CONCOURS DE PROJET D'ARCHITECTURE
POUR LE DEVELOPPEMENT DE LOGEMENTS À LOYER MODÉRÉ
ET DE SURFACES D'ACTIVITÉ - VILLARS-SUR-GLÂNE

RAPPORT DU JURY

Projet lauréat : SIX SEVEN

ATELIER D21 sàrl

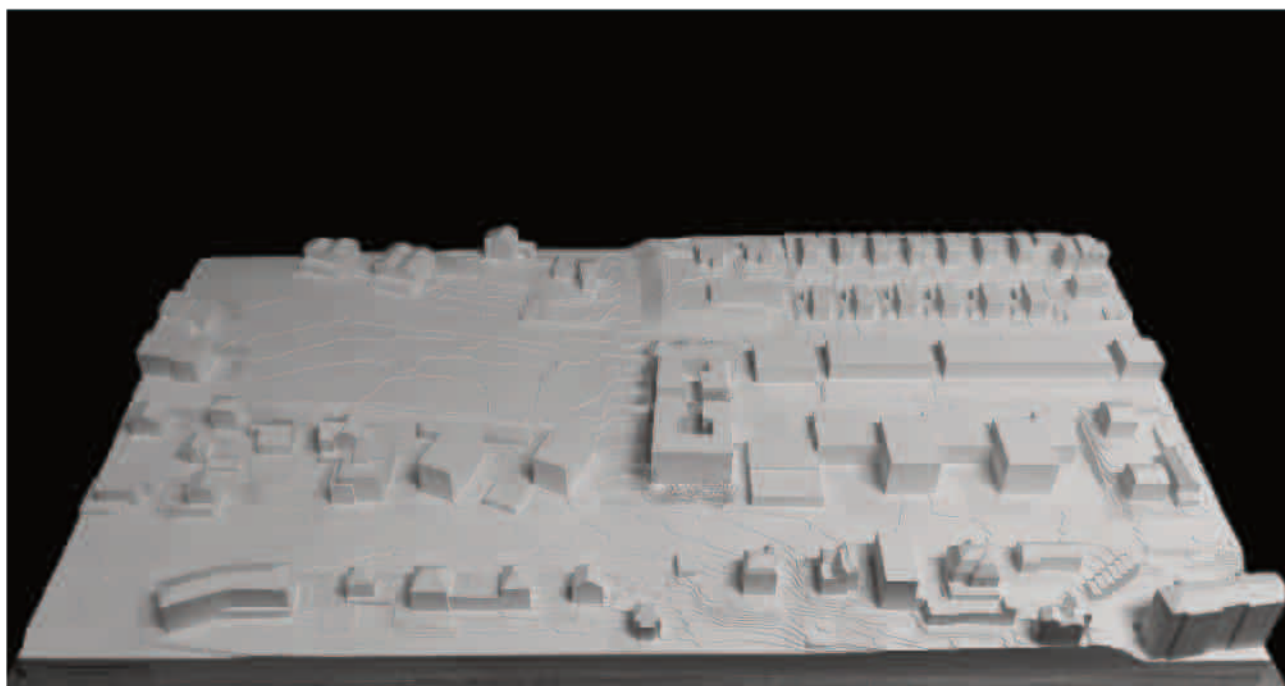
Ce projet séduit par l'organisation générale du projet, la qualité de vie des typologies d'appartement et la vie intérieure commune, bien que sa dimension soit très étroite et questionne sur son usage réel. Une réorganisation de l'espace inférieur et une clarification de son langage architectural semble cependant indispensable.

D'un point de vue économique, la relative compacité du projet est péjorée par le grand développement de façades notamment à l'intérieur des cours, ce qui va réduire le rendement locatif attendu par le maître de l'ouvrage.

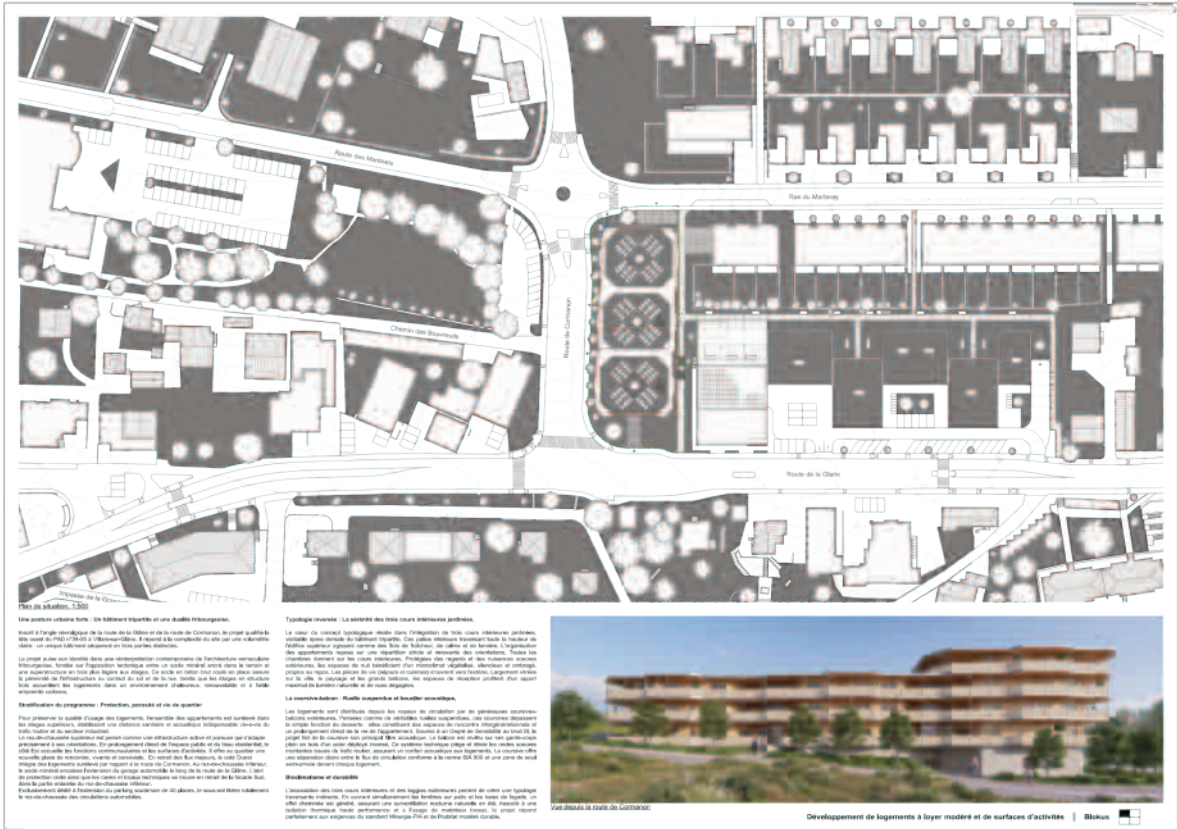
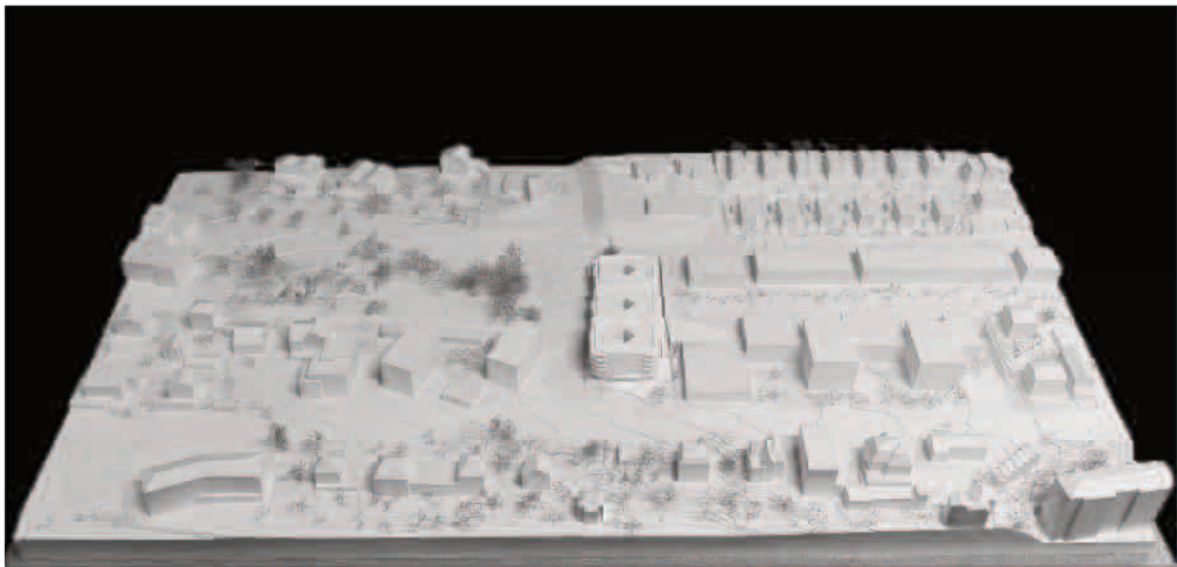
Le système constructif proposé se base sur des matériaux bio et géo-sourcés. Un travail important est mené sur le langage architectural découlant de ces ressources. La conception bioclimatique est saluée et apparaît comme un atout majeur face aux changements climatiques.

La proposition constructive en matériaux régionaux permet de dynamiser les filières locales du bâtiment. L'extraction de la ressource, sa transformation et sa mise en œuvre sont alors des étapes vertueuses pour la région et son tissu économique. Utiliser conjointement le bois et le pisé / l'adobe semble en revanche être un doublement peu maîtrisé des systèmes structurels. Le système constructif paraît trop ambigu et difficile à mettre en œuvre.

Le jury salue le système urbain poreux qui permet de créer à la fois une bonne mise en relation avec le site et des espaces de vie collective forts. Le jury salue également l'utilisation de matériaux bio et géo-sourcés issus de filières courtes. Toutefois, la distribution interrompue au 1er étage semble compliquer inutilement l'accès au logement. Aussi, la standardisation des typologies de logements les rend trop peu adaptées aux différents types de logements souhaités, notamment le salon qui garde la même dimension quel que soit le nombre de pièces. Le système constructif bien que vertueux ne semble pas maîtrisé dans le doublon nécessaire entre pisé et bois.
